## Pracovní skupina GŘ NPÚ pro obnovu Vyšehradského mostu

15. – 16. 4. 2026

### Příloha: Dokumentační příloha závěrů pracovní skupiny (doplnění, poznámky a komentáře členů pracovní skupiny k závěrům jednání)

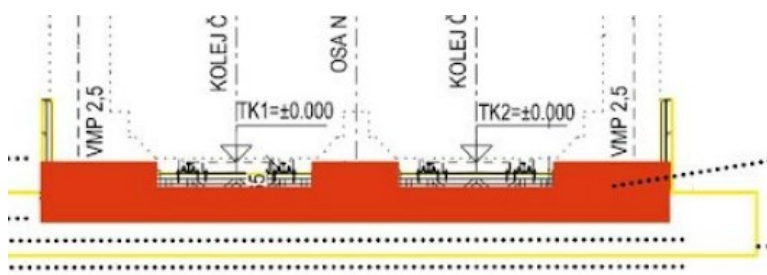
**Efler:** „Prezentace mostního provizoria vychází z projektu firmy TOP CON SERVIS s.r.o., strany 60 až 66 (<https://www.sudop.cz/files/CmsBlocks/marek-0b5dv75dbd.pdf>). Náklady na jednokolejné mostní provizorium ZM 16 pro všechny tři pole jsou zde vyčísleny na 500 mil. Kč. Ve Studii proveditelnosti „Obnova Vyšehradského železničního mostu a řešení souvisejícího území“ je na stranách 113 až 116 navrženo použití jednoho dvoukolejného provizoria, které je na straně 264 studie vyčísleno na 134 mil. Kč. A dále je navrženo po skončení obnovy mostu jeho využití jako lávky v Modřanech (jedno pole Vyšehradského mostu odpovídá šířce řeky Vltavy v tomto místě). Proto navrhuji závěr upravit a doplnit takto: S ohledem na ekonomickou efektivitu opravy je vhodné využít po dobu rekonstrukce mostu takové mostní provizorium, které bude nákladově a provozně nejefektivnější, přičemž z hlediska památkové péče není rozhodující, zda se použije provizorium pro jedno mostní pole, a jednotlivá pole se budou snášet a navracet postupně, nebo se použijí tři provizoria a všechna pole budou snesena a po opravě navrácena najednou.“

**Ryjáček:** „Namítaný rozpor v ceně je dán zcela jiným rozsahem projektu. Původní ocenění vycházelo striktně z pouhé náhrady mostu provizoriem ŽM16 do současné nivelety. Aktuální návrh jak na základě požadavku SŽ, tak Dopravních podniků definoval polohu provizoria do vyšší polohy, aby se odstranil problém podjezdové výšky na Výtoni. Dále zvýšení nivelety o 1,15 m umožňuje návrh technologického objektu pro stavbu Praha hl. n. – Praha Vyšehrad, který se má postavit za posledními klenbami na Výtoni. Tedy výsledně se provizorium zvětšuje na celou Výtoň – Vltavu a Smíchov až po most přes ul. Svornosti. Tento rozsah stavby je cca 3x větší než samotný most přes Vltavu. Proto došlo k navýšení ceny. Jde o řadu souvislostí a návazností. Náhrada jednotlivými poli také naráží na nutnost předělání trakčního vedení celkem 3x v celé trase.“

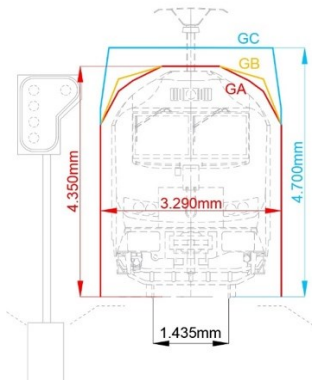
**Ryjáček:** „Výměna musí vyjít jak z úprav mostovky, úprav šířkového uspořádání mostu a nového uložení koleje, tak i z posouzení jejich únosnosti. V případě výměny podélníků a příčníků a nového systému uložení koleje je účelnější provést mostovku soudobými technologiemi.“

**Espion:** „...prof. Philippe Van Bogaert souhlasí s nutností výměny nosníků (viz bod 10), navrhuje však také jiný typ podpory kolejí, který je méně hlučný a méně namáhá nosníky (bod 11). V zásadě by u tohoto systému nebylo nutné vyměňovat příčníky (a možná ani nosníky).“

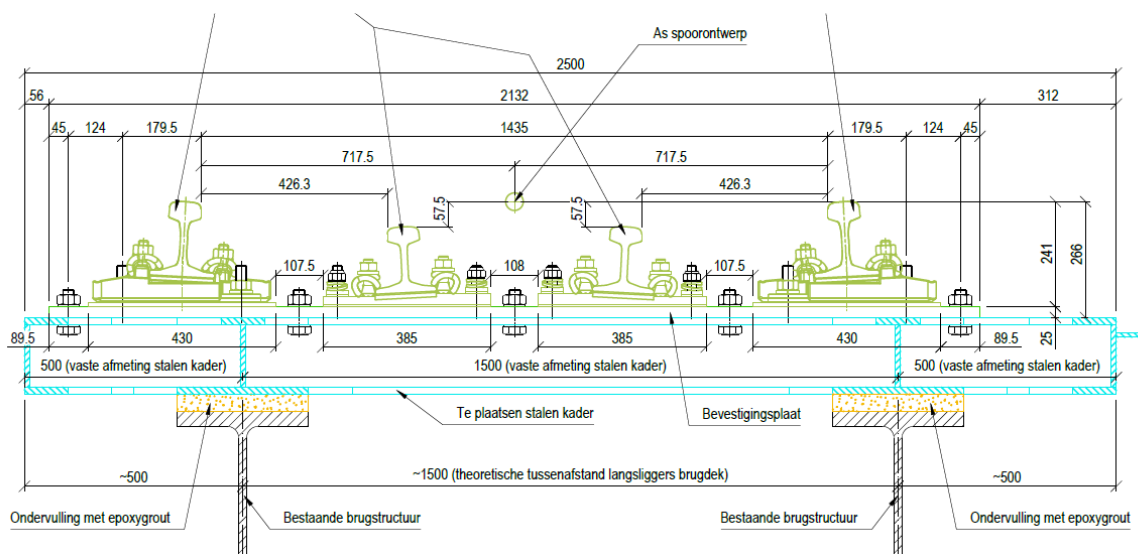
Otázka prof. Espiona: „11. V současné době jsou kolejnice pokládány přímo na pražce bez šterkového lože a pražce jsou položeny na nosníky. Je možné navrhnout lepší způsob pokládky kolejí – takový, který by byl méně namáhavý, méně hlučný a v ideálním případě i lehčí?“

Odpověď prof. Van Bogaerta: “Jistě. Přesně takový systém se právě buduje v Mechelenu. Jedná se o „rámy“, které jsou připevněny přímo k příčným nosníkům, čímž se vyhneme nutnosti vyměňovat pražce. Tento systém generuje méně hluku a vibrací. Byl nainstalován na dalších dvou mostech v belgické železniční síti. Jelikož jsou rámy částečně samonosné, výrazně se snižuje únavové poškození. Níže uvedená ilustrace může být matoucí: dvě vnitřní kolejnice jsou navrženy tak, aby zabránily pádu vykolejeného vozidla.“
